(資料 処理場－200－2の改訂版：p.3 緑雲枠部)

漏えい警報措置に係る系統図の補正申請について

図 警報発報場所及びケーブルの渡り図

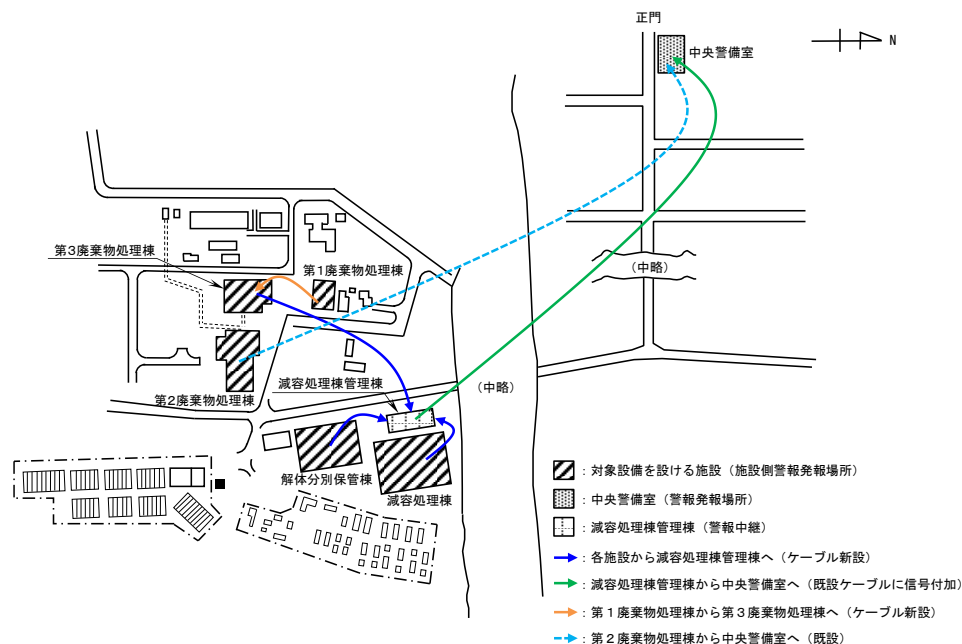
第1廃棄物処理棟及び第3廃棄物処理棟については、減容処理棟管理棟の弱電端子盤まで、それぞれ光ファイバケーブルを敷設することを考えていたが、第3廃棄物処理棟の中継盤に第1廃棄物処理棟の信号を集約し、そこから1本の光ファイバケーブルで減容処理棟管理棟に信号を送るよう合理化を図ることとする。(下図参照)

図-1.3.1 第2廃棄物処理棟の漏えい警報装置の系統図

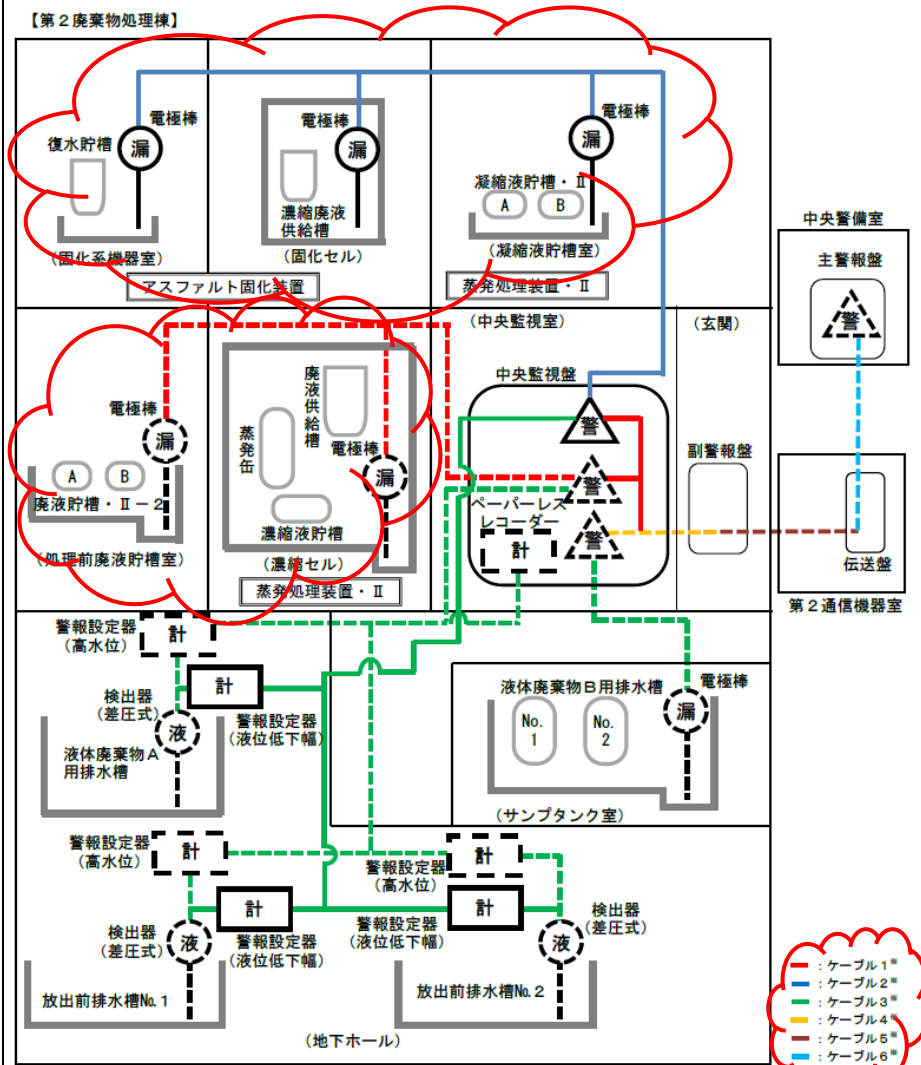
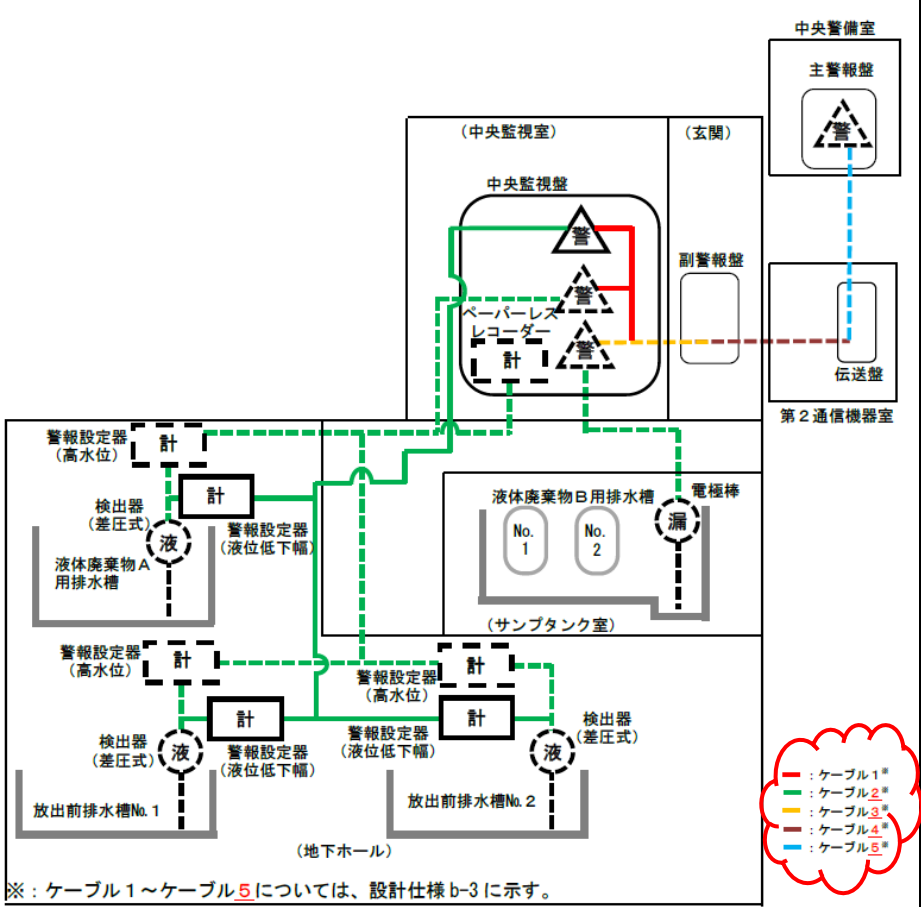
アスファルト固化装置の停止に伴い、アスファルト固化装置及びその上流側の設備に係る漏えい警報装置も運用を停止するため、第2廃棄物処理棟の漏えい警報装置の系統図(図-1.3.1)について、2頁に示すとおり修正し、補正申請を行う。

図-1.2.1 第1廃棄物処理棟の漏えい警報装置の系統図

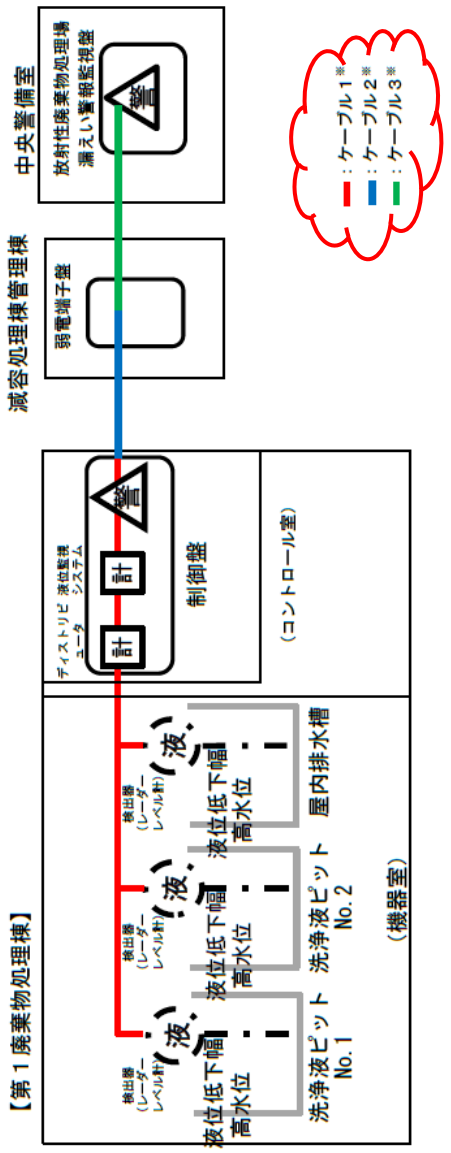
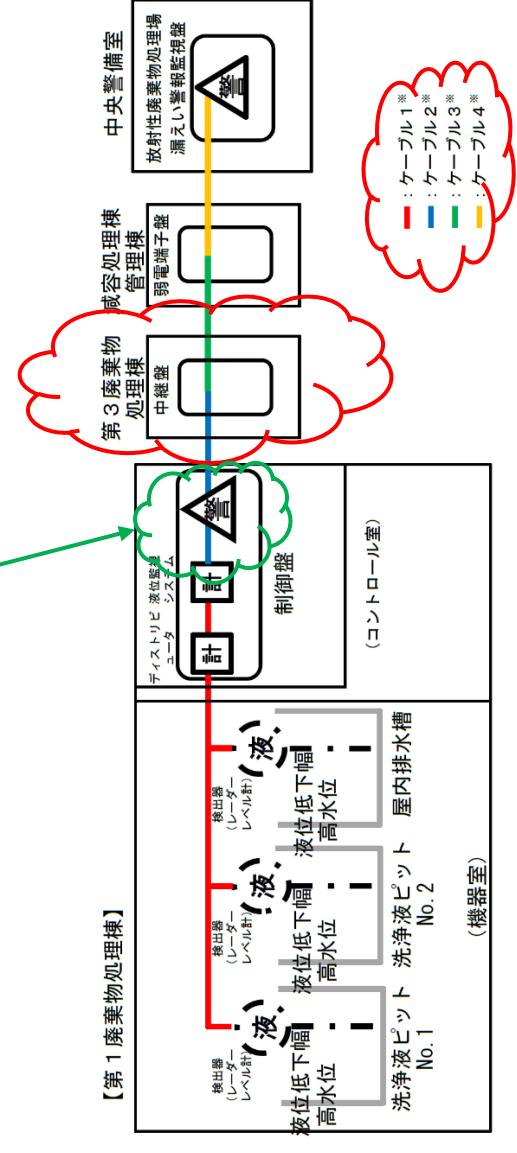
よって、第1廃棄物処理棟の漏えい警報装置の系統図(図-1.2.1)及び第3廃棄物処理棟の漏えい警報装置の系統図(図-1.4.1)について、3頁及び4頁に示すとおり修正し、補正申請を行う。

第3廃棄物処理棟（中継盤）を経由するための変更により、液位監視システム（計）から制御盤出口間もケーブル1からケーブル2に変更となるが、本資料上、ケーブル1のままになっているため、緑雲枠のとおり訂正する。
